RÉPONSES À LA DEMANDE D'ENGAGEMENTS ET D'INFORMATIONS COMPLÉMENTAIRES 2
(DOSSIER 3211-16-011) - Volume 1

MINE DE FER DU LAC BLOOM

AUGMENTATION DE LA CAPACITÉ D'ENTREPOSAGE DES RÉSIDUS ET
STÉRILES MINIERS

**MELCC - ANALYSE
ENVIRONNEMENTALE – DEMANDES
D'ENGAGEMENTS ET
D'INFORMATIONS
COMPLÉMENTAIRES 2 (DOSSIER
3211-16-011)**

Figure 1. Nouvelle variante de parc à résidus au nord du parc existant

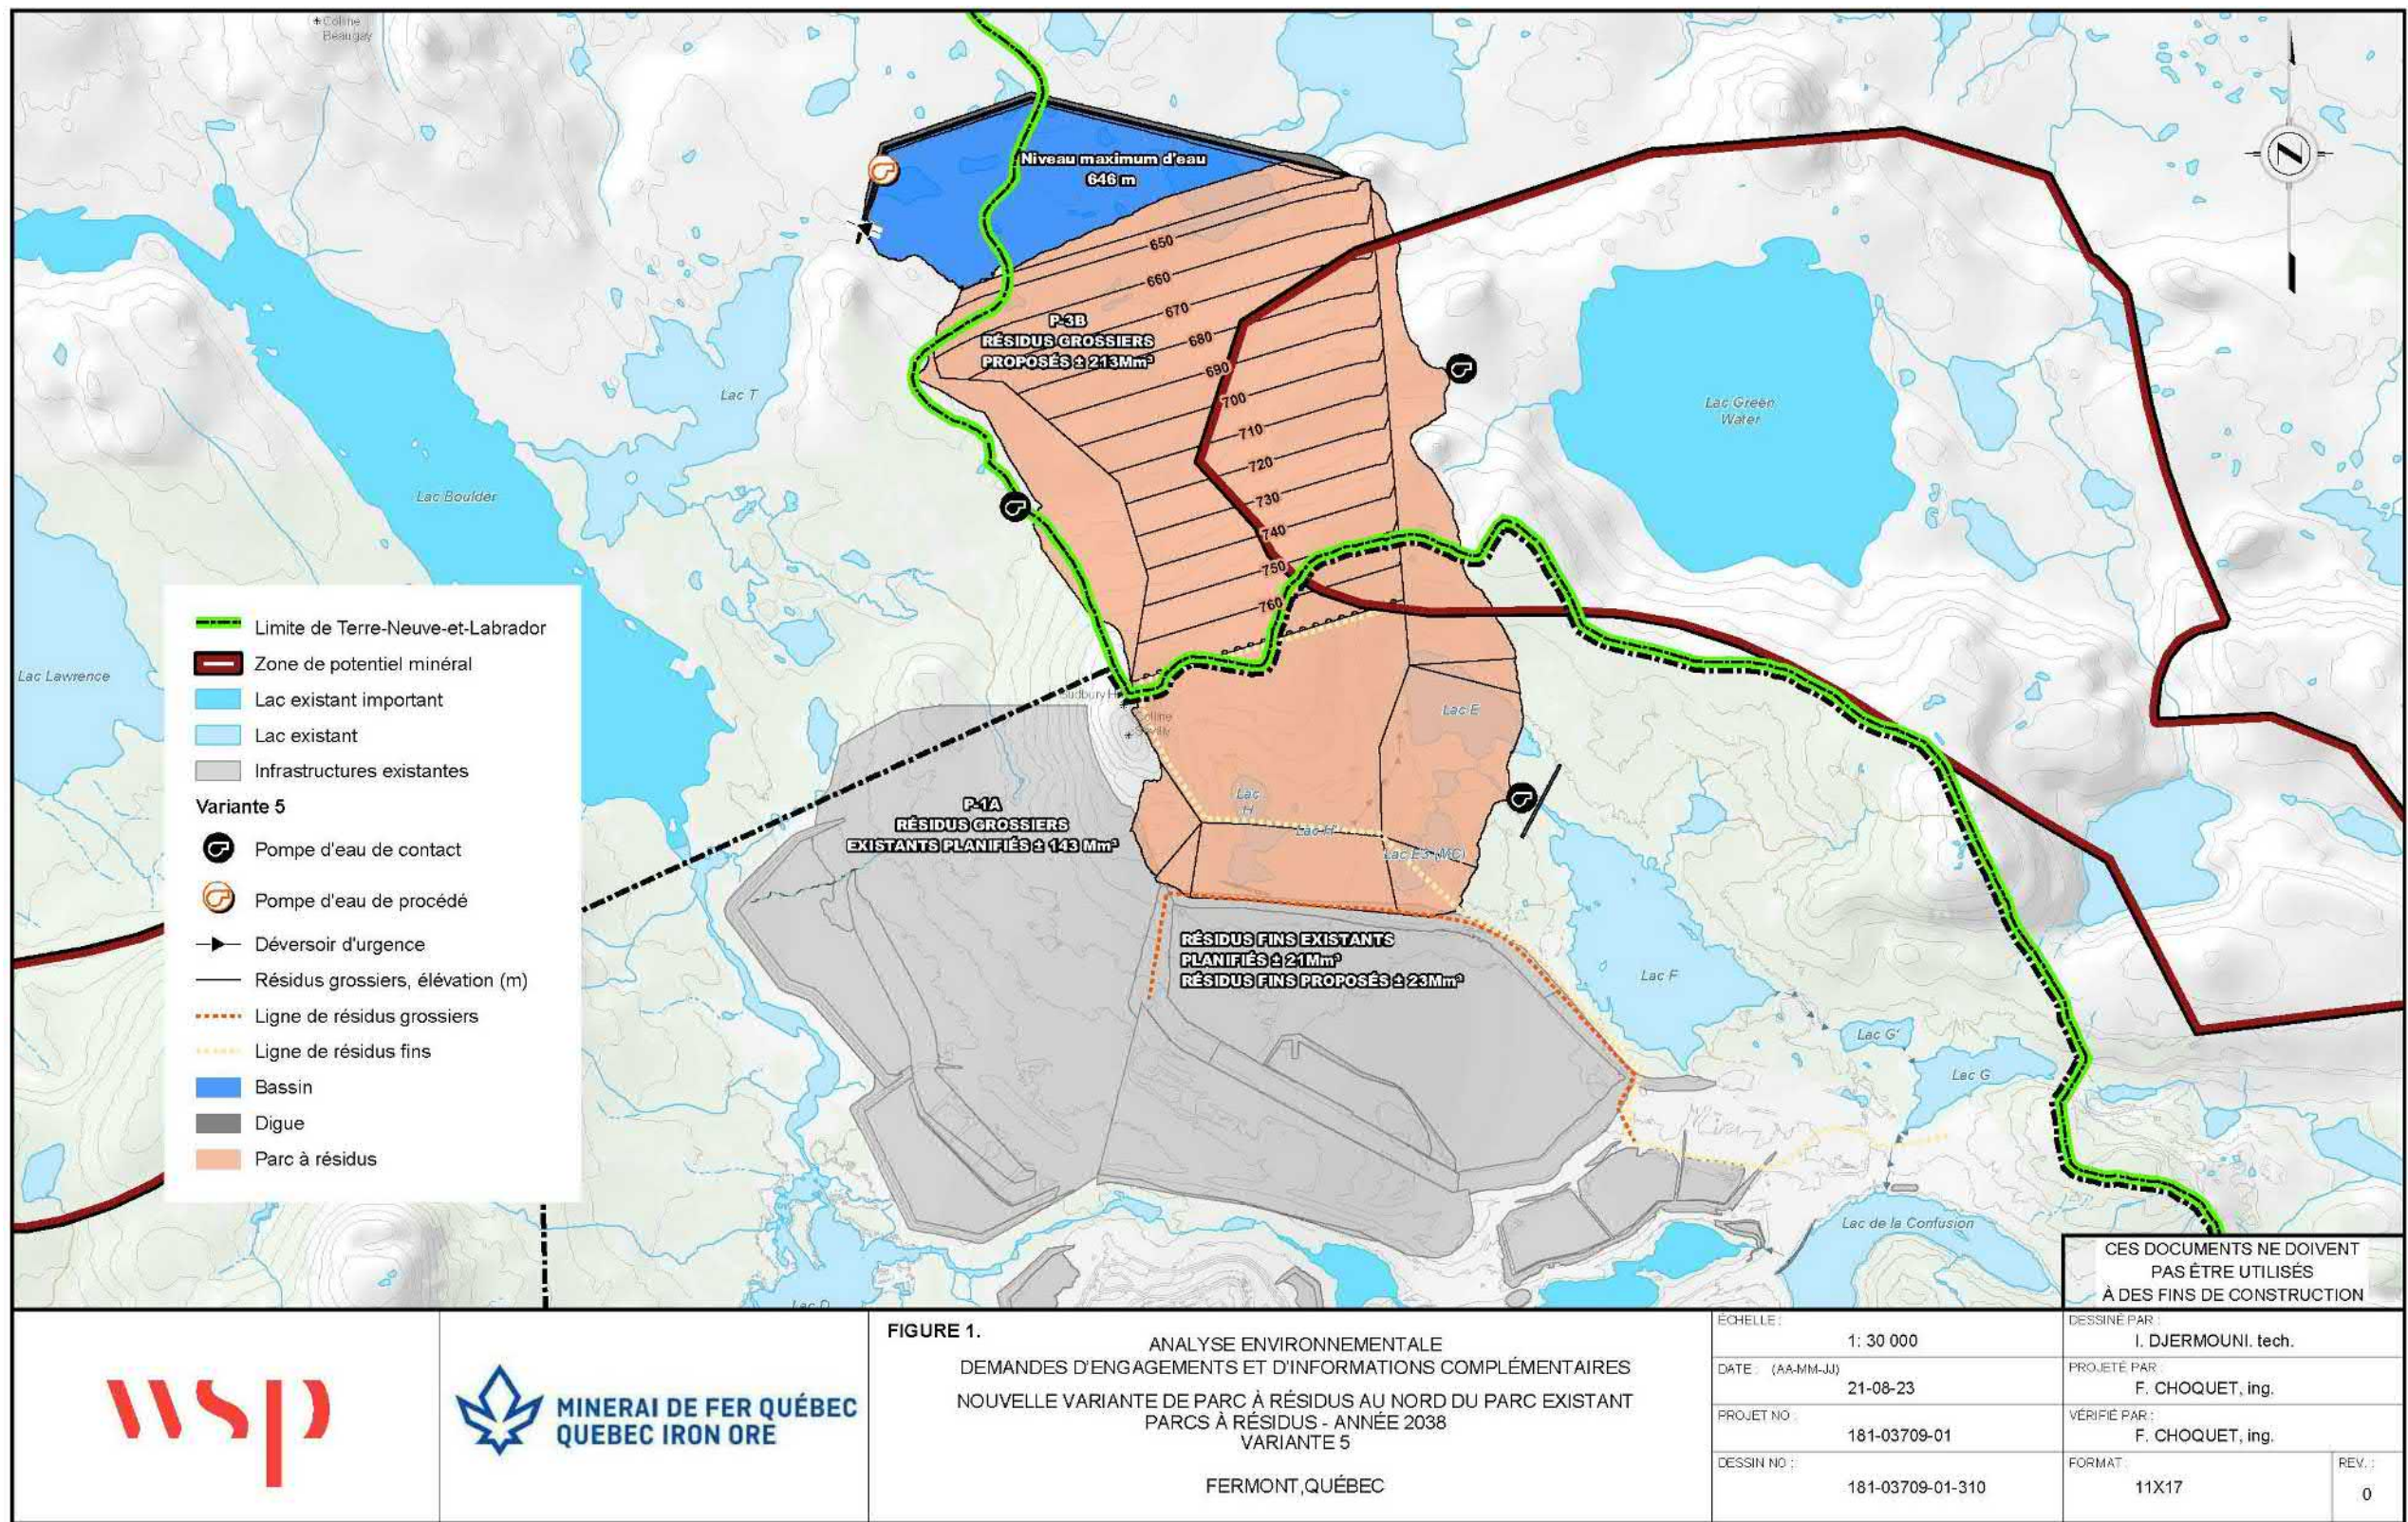
L'initiateur doit évaluer et discuter de la possibilité de modifier la variante P-3 pour éviter un ou des plans d'eau qui seraient détruits par sa réalisation. Pour ce faire, l'initiateur doit notamment évaluer une extension vers l'est de l'aire d'accumulation des résidus miniers grossiers (au nord des lacs G et G') et vers le nord-ouest des lacs H et E. Des justificatifs détaillés doivent aussi être présentés advenant que des contraintes limitent cette possibilité.

Une option préliminaire a été développée et est présentée à la figure 1 a été élaborée afin d'évaluer cette requête pour le secteur au nord-ouest des lacs H et E. Le secteur au nord des lacs G et G' n'a pas été retenue d'emblée puisqu'on y retrouve un réseau de lacs d'envergure similaire à ceux devant être évités en plus d'être dans une zone au potentiel minéral.

Basé sur la figure jointe, on peut quantifier les principaux éléments comparatifs de la nouvelle variante avec les autres variantes.

- Présence de potentiel minéral;
- Pas de possibilité d'épargner des superficies d'habitat du poisson;
- Aucune amélioration significative au niveau technique;
- Obligation de gestion des résidus miniers et des eaux de contact sur le territoire de deux provinces.

Mentionnons également que les experts ayant participé à l'étude d'Englobe (2021) ont jugé que le dépôt de résidus miniers produits au Québec pourrait difficilement être autorisé au Labrador puisque le cas inverse (entreposage de résidus miniers au Québec issus d'une production au Labrador) serait impossible.
